LINEA AV/AC TORINO – VENEZIA Tratta VERONA – PADOVA

Lotto funzionale Verona – Bivio Vicenza

RELAZIONE DI RISPONDEZA AL PROGETTO DEFINITIVO E ALLE PRESCRIZIONI DELL'ALLEGATO 01 DELIBERA CIPE 84/2017

Progetto esecutivo OPERE/WBS da pk 0+000 a pk 4+046, WBS galleria artificiale GA01 e altre prescrizioni relative all'interno 1 Lotto Funzionale

Fig. 21 - Confronto planimetria - Riquadro rosso PD - Riquadro Verde PE

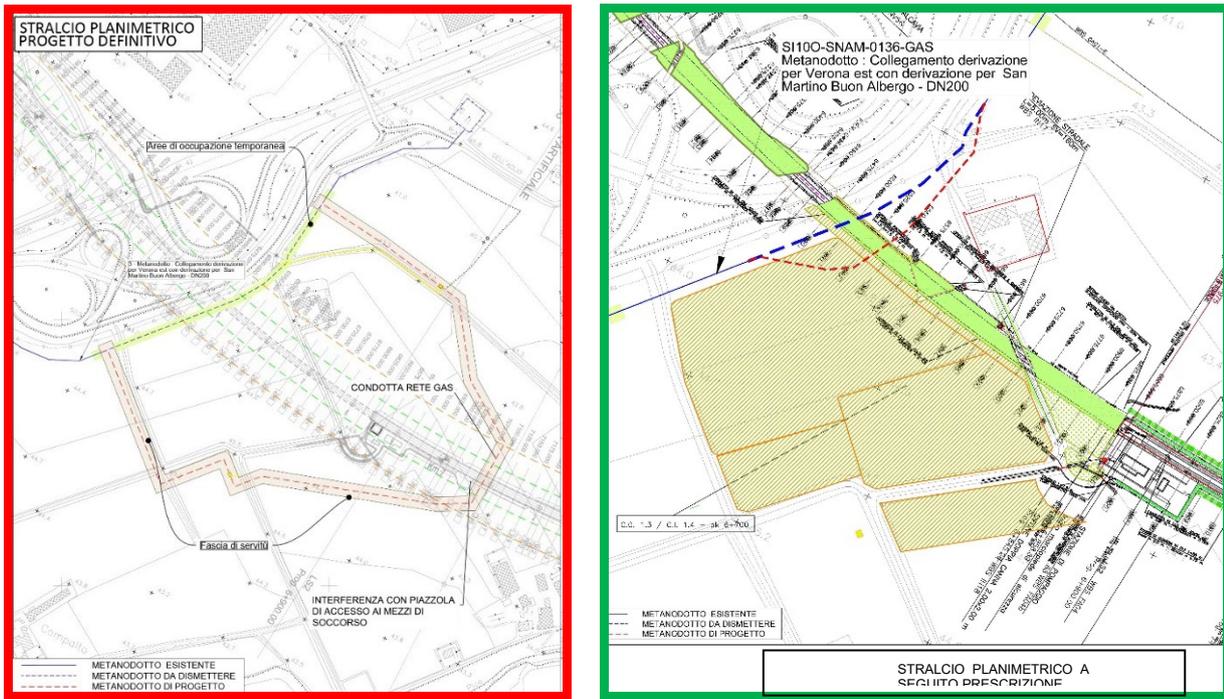
Modificare nel Comune di S. Martino Buon Albergo la Piazzola Manovra Mezzi di Soccorso in corrispondenza dell'attraversamento del metanodotto in variante al chilometro 7+085 in modo tale da essere realizzata ad una distanza non inferiore a metri 13,50 (tredici/50) dall'asse della condotta. In alternativa potrà essere prevista la traslazione dell'attraversamento stesso a congrua distanza. (Snam rete gas S.p.A. DI - NOR/LAV/Lov protocollo 331 del 24 febbraio 2016).

Il tracciato di progetto del metanodotto, in corrispondenza dell'attraversamento della linea AV/AC è stato modificato rispetto all'ipotesi di progetto definitivo, per tenere conto della prescrizione sopra riportata.

Tale modifica non ha determinato anche una significativa variazione delle lunghezze del metanodotto. Infatti seguito delle modifiche introdotte in progetto esecutivo il tratto di metanodotto è stato ridotto di ca. 1.300 metri rispetto alla lunghezza dell'ipotesi di progetto definitivo.

Nelle figure sottostanti si riportano gli stralci planimetrici dell'ipotesi di Progetto definitivo e di Progetto esecutivo a seguito recepimento della prescrizione.
